改善箇所説明図

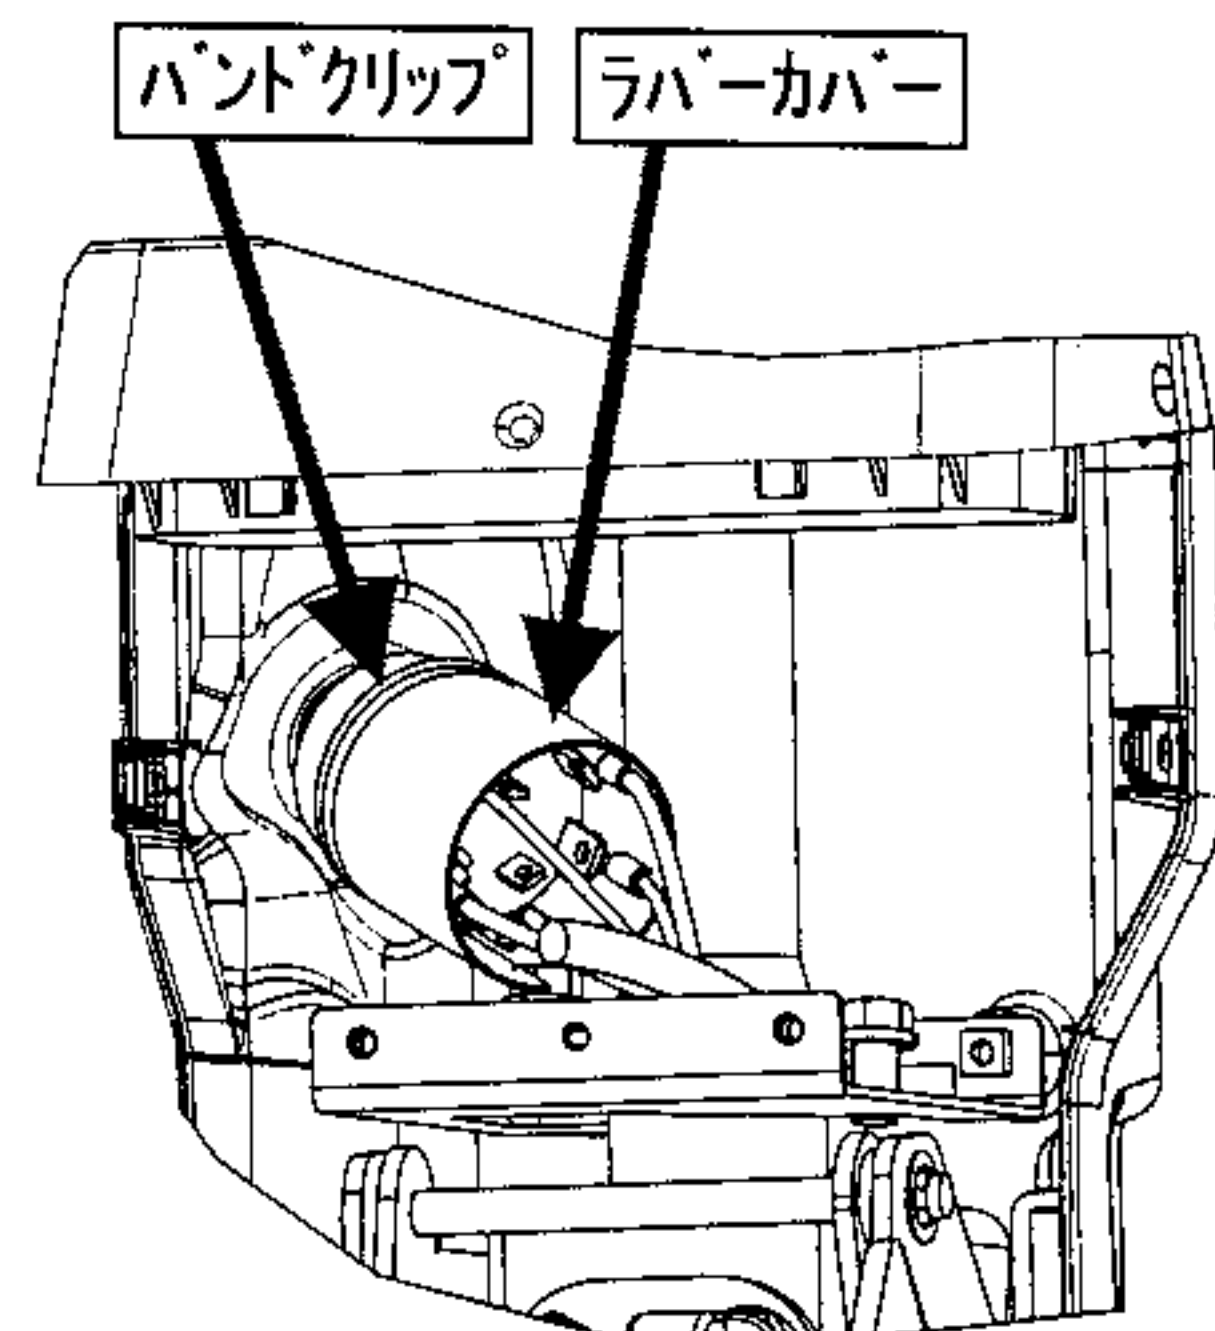
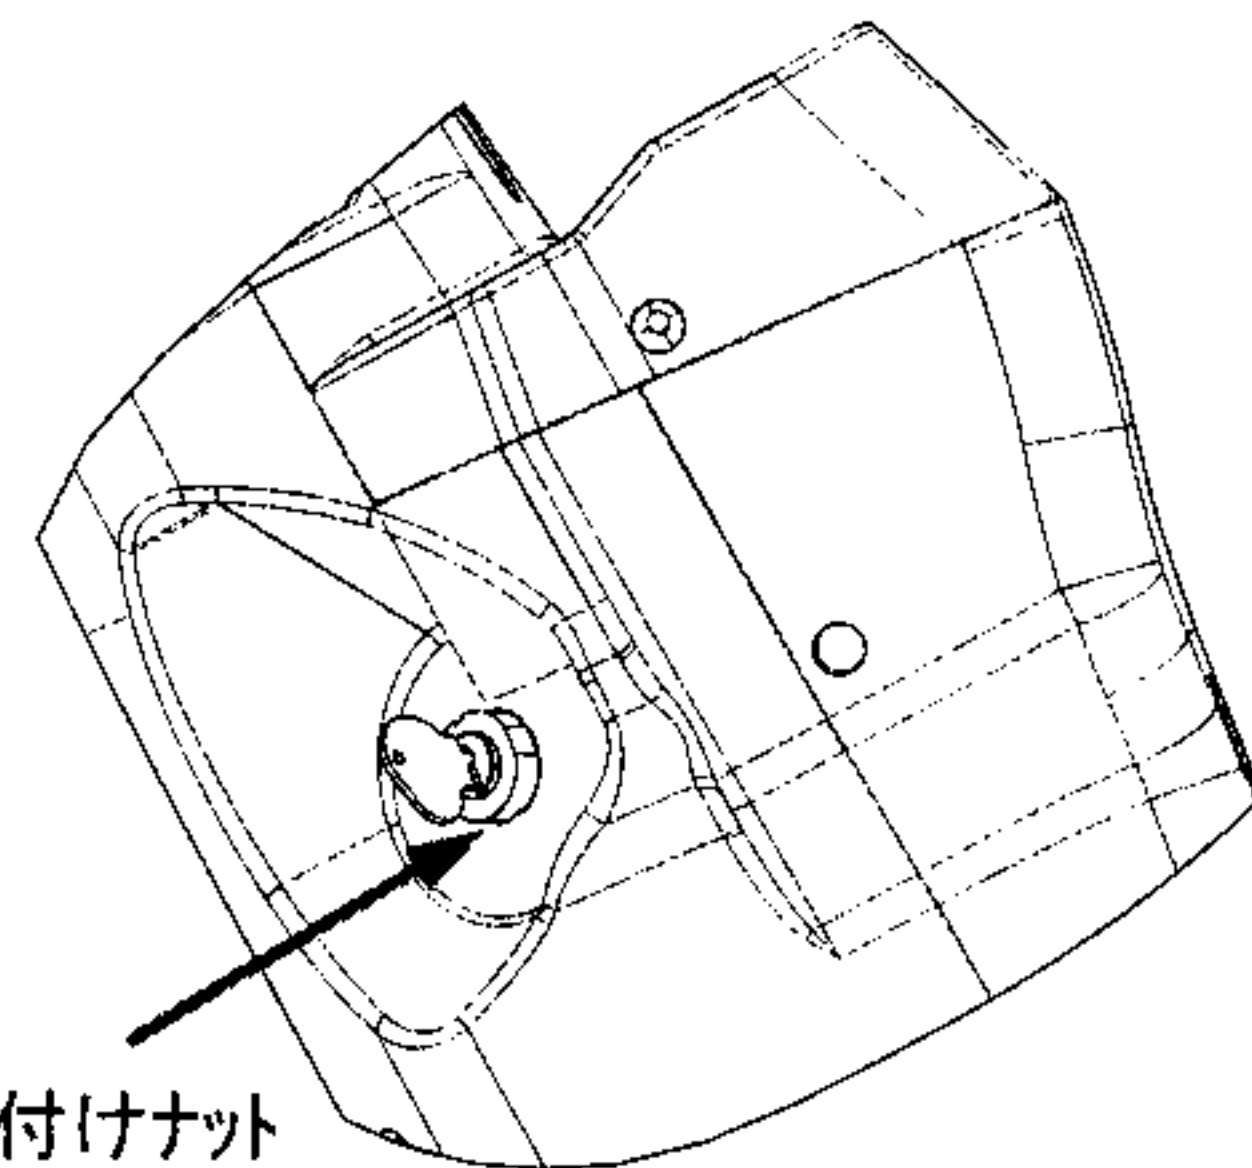
基準不適合発生箇所

- ①キースイッチの防水性が不適切なため、キースイッチ内部の主電源接点と始動(スタータ)電源接点間に水が浸水し、リーク電流が生じることがある。そのため、スタータモータが回転し続け、最悪の場合、スタータモータが加熱し焼損するおそれがある。
- ②キースイッチの取り付けねじ部の締め付けが不適切なため、キースイッチが緩んで脱落するものがある。そのため、当該キースイッチの主電源端子部が短絡してワイヤーハーネスが焼損し、最悪の場合、走行時にエンジン停止し、再始動不能となるおそれがある。

改善内容

- ①全車両、キースイッチにゴム製シートを追加する。
- ②全車両、キースイッチにゴム製シートを追加し、キーシリンダ取り付けねじ部に緩み止め(接着剤)を塗布する。
